Compte rendu d'enquête publique

Objet de l'enquête E20000028/38

Commune VALLORCINE Plan de Prévention des risques naturels

Date du rapport : 14 octobre 2020 complété le 21 octobre 2020

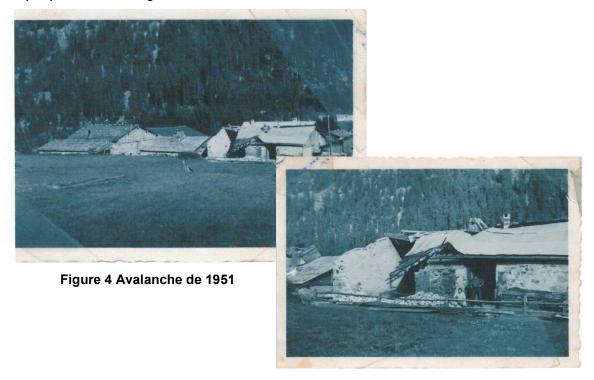
Le mur paravalanche qui arrive au niveau de toitures pourrait, d'après l'étude, être dépassé par une avalanche.

Il apparaît une différence d'appréciation entre les habitants et le dossier. Par exemple, la maison Bayetto a eu la toiture arrachée selon le dossier. Mais pour les habitants, le toit n'a été que partiellement agressé.

Selon l'étude et la modélisation, le mur de protection de Siseray pourrait sous certaines conditions être rempli par une avalanche et/ou agressé par une pression supérieure à 30kPa, perdant ainsi sa capacité de protection. La part supérieure du hameau serait ainsi directement concernée par une avalanche

Figure 5 Carte dite des anciens CLPA14

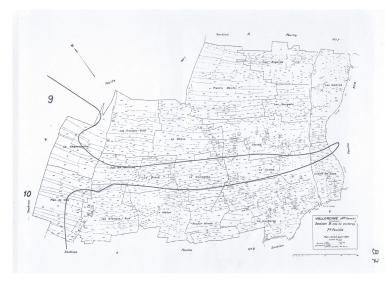
Les doutes soulevés par le rapport complémentaire de RTN (avril 2018 V2) ne sont pas intégrés au projet de PPR (en particulier concernant les incertitudes autour des aérosols possibles et donc sur la limite de l'aléa faible)

- les avalanches de Posettes et des Diettes sont largement surdimensionnées. Ces avalanches ne sont pas rares et atteignent la voie ferrée, mais aucune bâtisse n'a été impactée par celles-ci. Seul un événement en 1943 (« personne couchée par le souffle ») est signalé. Seule quelques granges au Montet ont été endommagées alors que le projet de règlement qui s'applique à cet endroit (B2 prescriptions moyennes) exige des constructions supportant 10 kPa sur les surfaces exposées. Le maire demande, pour cette zone, de revenir à un classement à prescriptions faibles. Plus généralement, les élargissements des emprises liées aux prescriptions moyennes doivent être argumentées compte tenu de l'ancienneté du bâti concerné.

Figure 8 Aléa sur fond IGN

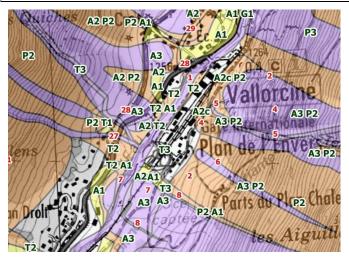
Les fonds de plan (voir les exemples ci-après) sont IGN (aléa, enjeux et phénomènes), ou orthopho (extrait aléa), ou cadastral (règlement). Certaines dénominations portées par le texte ne se retrouvent sur aucun plan (par exemple : le creux de la Ravine, le Crot, le Rand, les Djiets,...).

Le maître d'ouvrage estime ne pas avoir de difficultés avec les plans sur fond orthophotographique car ce dernier correspond à la cartographie réglementaire sur fond cadastral⁹.

Il prévoit cependant d'apporter des corrections si nécessaires

Figure 16 Alea 2020

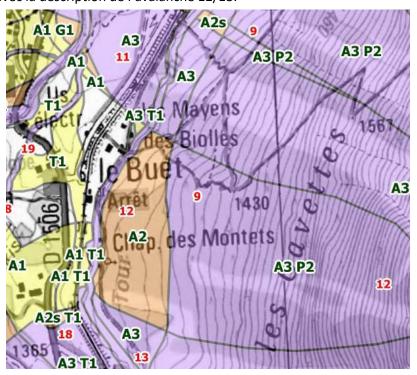
Les deux parcelles sont actuellement placées sur une zone 13F du PER 92.

Le dossier propose un classement en aléa fort avec prescription forte tout en indiquant que l'avalanche de 1980 s'était étendue vers le nord. On constate que la nouvelle zone de prescription forte s'étend nettement plus vers le sud que vers le nord ce qui n'est pas compatible avec la description de l'avalanche 12/13.

Le Montet

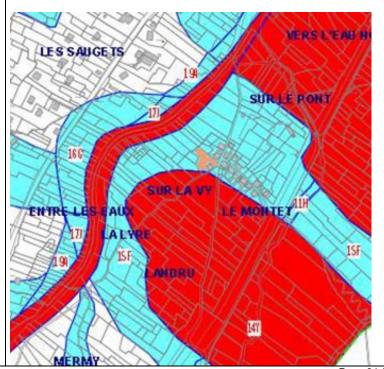
Les 3 parcelles qui forment la propriété sont à cheval sur une zone à risque fort et une zone à risque moyen. Le bâti est à cheval sur la limite. L'ensemble se situe sur les zones réglementaires 37 (aléa 10) et 43 (aléas 1.10.11) Pour ces derniers aléas se reporter à l'analyse HEDDE.

Ces parcelles sont concernées par l'aléa 11 (avalanches CLPA12 et 13)

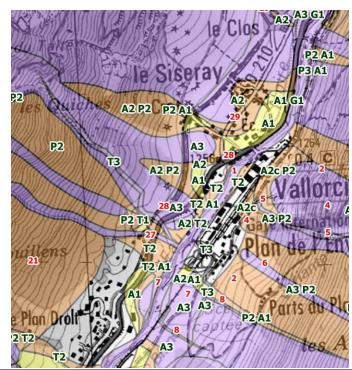
Situé au nord-ouest de Siseray, la parcelle A1508 et ses voisines sont concernées par la règle B1 car elle subit de manière atténuée l'aléa aérosol accompagnant les avalanches Courbe et Lavancher du Crot. Les prescriptions correspondantes sont faibles (efforts dynamiques limités à 3kPa en pression et 1kPa en dépression.

Si la carte de localisation des phénomènes n'a pas changé depuis 2015 (ce qui reste à vérifier), la carte des aléas s'est fortement transformée depuis le PER92. L'utilisation des modélisations, les relevés LIDAR, ont permis de
